**PROCÈS VERBAL**  
des travaux de la grande commission nautique du mardi 15 décembre 2015  
relative au projet d'agrandissement du port de Port-La Nouvelle (11)

**RÉUNION DE LA GRANDE COMMISSION NAUTIQUE**

La grande commission nautique (GCN) s'est réunie le mardi 15 décembre 2015 pour émettre un avis consultatif sur le projet d'agrandissement du port de Port-La Nouvelle.

**ETAPE 1**

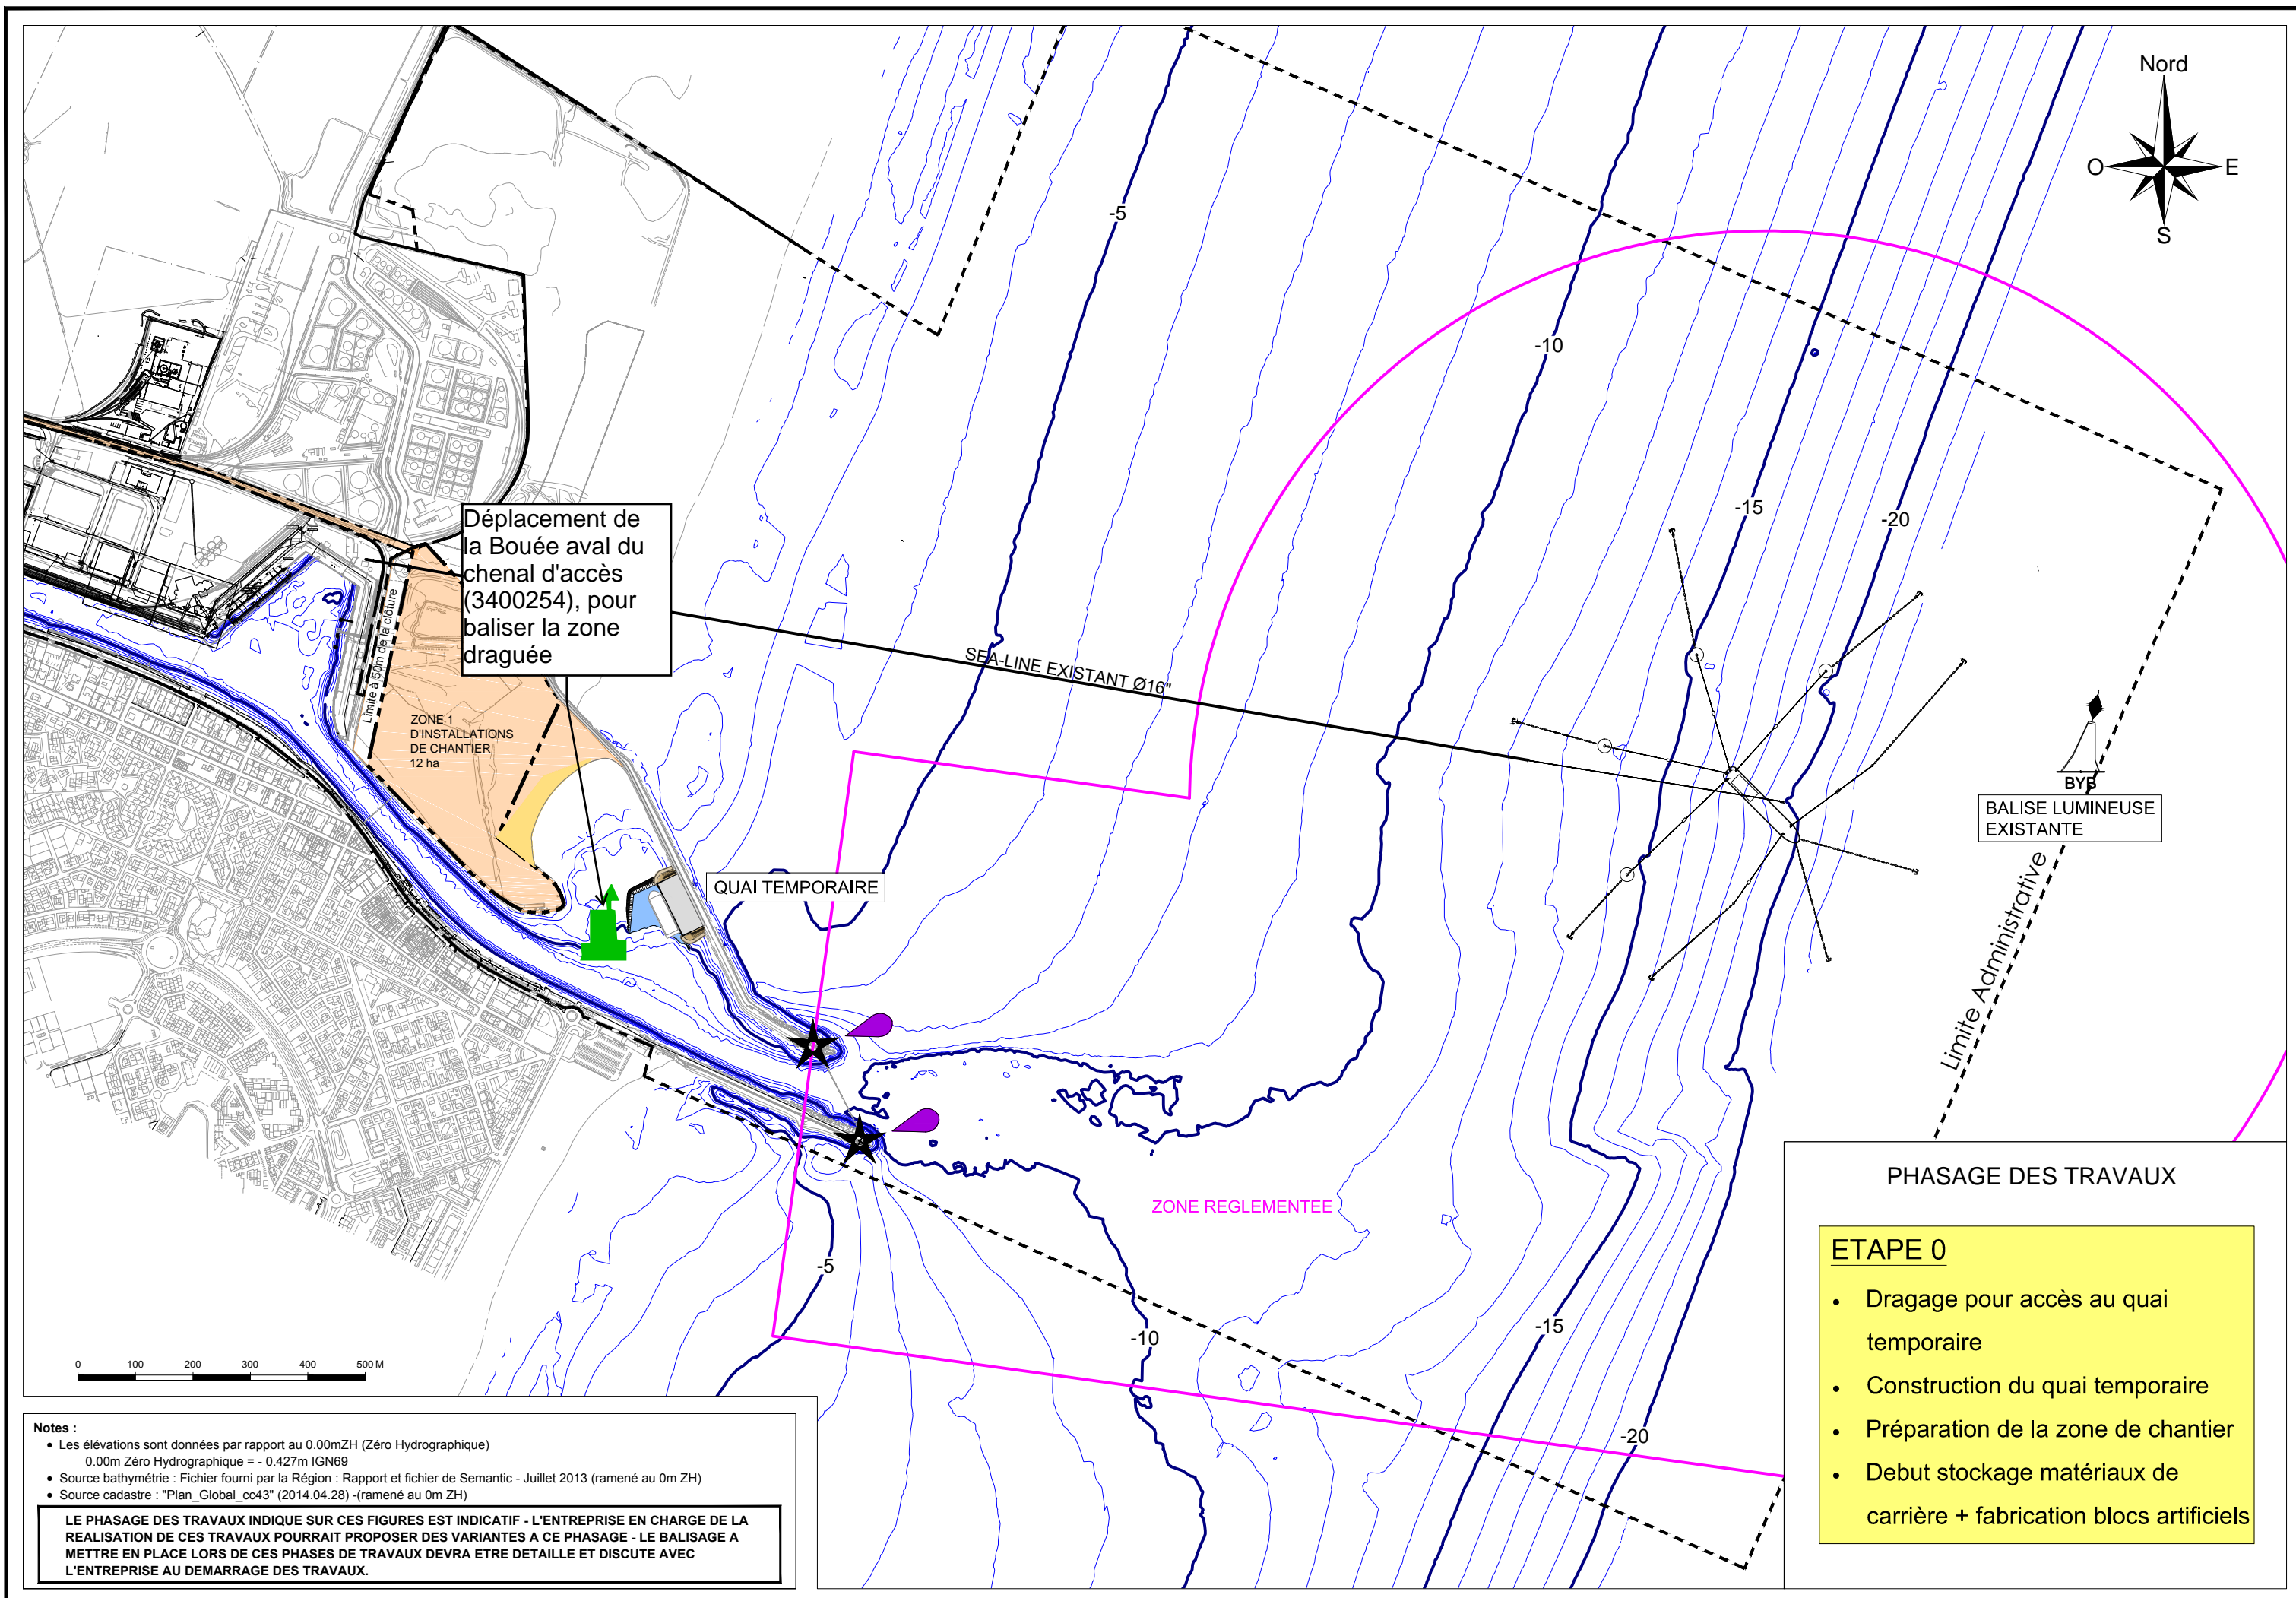
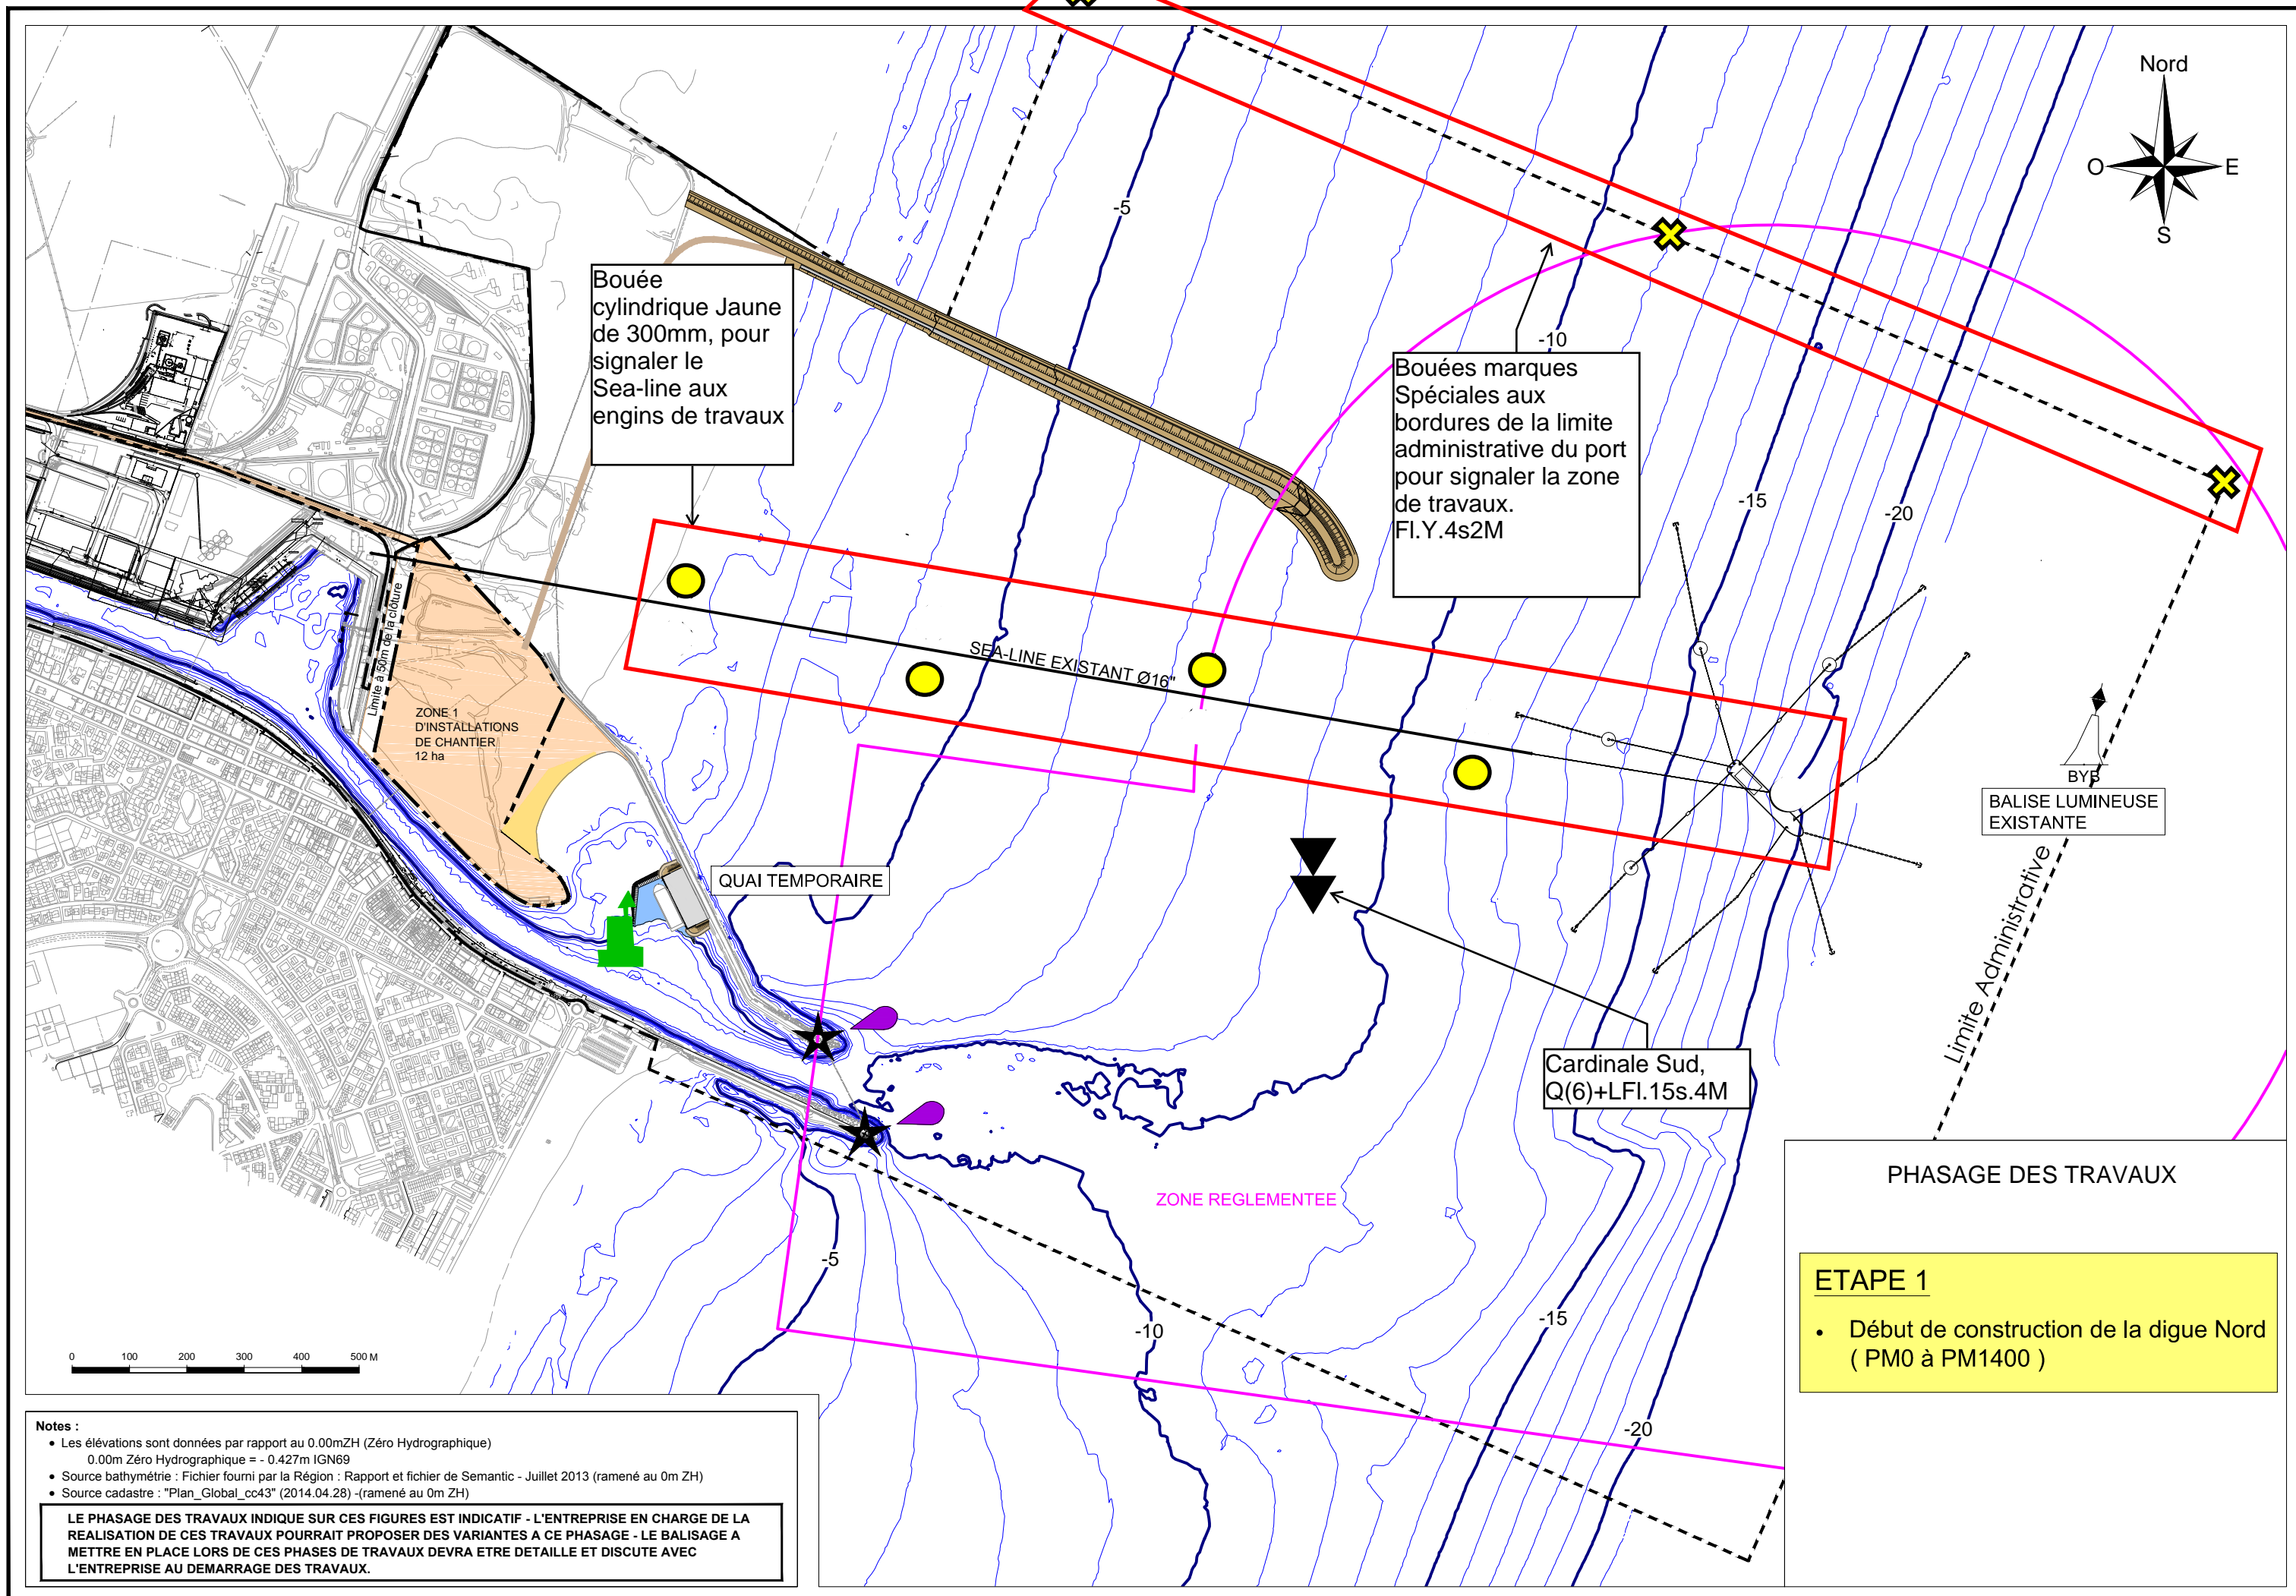
M. Frédéric DAUX propose de supprimer celle située en extrémité Est du Sea-Line redondante avec la cardinale Est évoquée ci-dessus. Cette proposition est validée par la GCN.

Il est cependant proposé de renforcer cette délimitation sud par l'installation, dès cette étape 1, de la bouée lumineuse de caractère cardinal Sud (portée 4 M) initialement prévue à l'étape 2. Cette proposition est également validée par la GCN.

Les pilotes attirent l'attention sur l'importance de ne pas trop encombrer le plan d'eau pour ne pas les gêner.

Le président attire l'attention du porteur de projet sur le fait que les phases travaux sont généralement les plus accidentogènes : il recommande au porteur de projet la rédaction d'un arrêté de police (*le transfert de compétence dans les limites administratives s'appliquant, il revient au Président de la Région de réglementer l'usage en accord avec le Préfet de département*) précisant pour chaque phase des travaux le périmètre géographique engagé par le chantier et les limitations d'usage (le plus généralement interdiction sauf usages autorisés par la capitainerie du port et/ou liés à l'exécution des travaux). Il recommande aussi de délimiter clairement la zone du chantier par un balisage adéquat (généralement des marques spéciales éventuellement complétées du balisage existant) pour permettre aux usagers de la mer de matérialiser clairement cette zone sur le plan d'eau et de l'éviter.
